Министерство путей сообщения СССР  
ПИПРОТРАНССИГНАЛСВЯЗЬ  
июнь 1979 г. Шифр ЭЦМ 22 № 1247/906 Составил Цейко Л.П.

## УКАЗАНИЯ

по проектированию устройств автоматики, телемеханики и связи  
на железнодорожном транспорте

Изменения в типовых решениях  
501-0-84, ЭЦ-12 (инв.№ 1086)

**Рис. 8**  
*(см. сим. 8)*

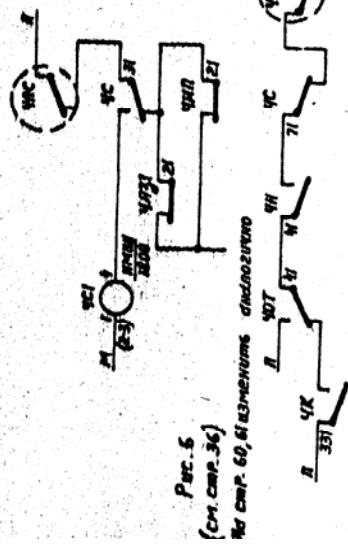
1. Для увязки со схемой выключения стрелок из зависимостей с сохранением пользования сигналами установить в общей цепи возбуждения кнопочных реле со стороны минуса батареи между выходами №<sub>2</sub> последних кнопочных реле и параллельно включенными контактами реле Н, Нм, Ч, Чм 61-62 и ОН 71-73 фронтовой контакт реле МОН.

Изменение внести на страницах: 8, 10, 81, 82, (см.рис.8)

**Рис. 9**  
*(см. сим. 15)*

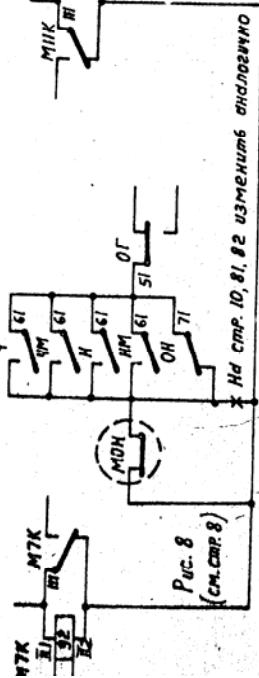
✓ 18. На стр.15,16 для установки стрелки I7 в плюсовое положение только в поездном маршруте включить дополнительное стрелочное управляемое реле I7ШУ типа НМШ2-4000. Его катушку (2-4) включить последовательно с контактом 412 реле ЧБ И и замутнитировать контактом реле I7ШК, в вторую катушку - выводы 1-3 включить последовательно с контактом 412 реле Н6К с шунтом контактом реле I7ШК. Тогда после установки стр.I7 в плюсовое положение будет задаваться остальной маршрут. На стр.20 из цепи управления стр.I7 исключить контакты II-12 реле 6ЛУ и 13/15 ШУ и установить контакты 21-22 реле I7ШУ. / См.рис. 9/

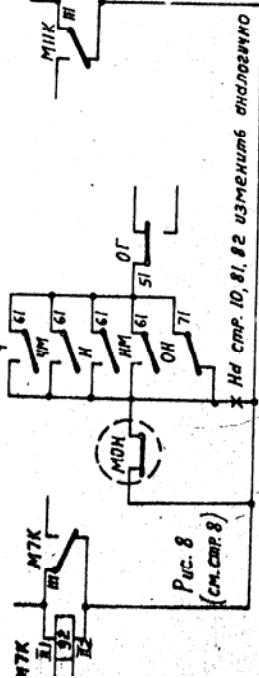
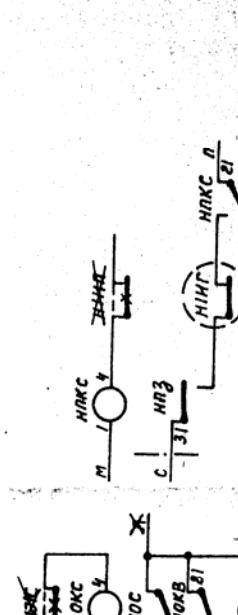
9. Перенести контакты путевых реле пути приема (отправления) из цепи реле КС в цепь реле С для идентичности решений с ЭЦ крупных станций и для возможности задания маршрута с замыканием стрелок при поврежденном пути приема. /См.рис. 10, 11/

Указанное изменение произвести на стр.: 31, 38, 42, 44, 72, 73, 74, 75, 76, 77.

Для схем задания маршрутов по стрелкам примыкающим к приемо-отправочным путям из цепи КС контакт путевого реле переставляется в цепь сигнального реле только в последнем участке пути по ходу поезда.

*На сим. 72, 73, 75 изменение схемы*

*На сим. 38 коммутатор пульта включен*

*если КС 5 член с пульта для членного подключения.*

*На сим. 42 - 45 нечленного подключения.*
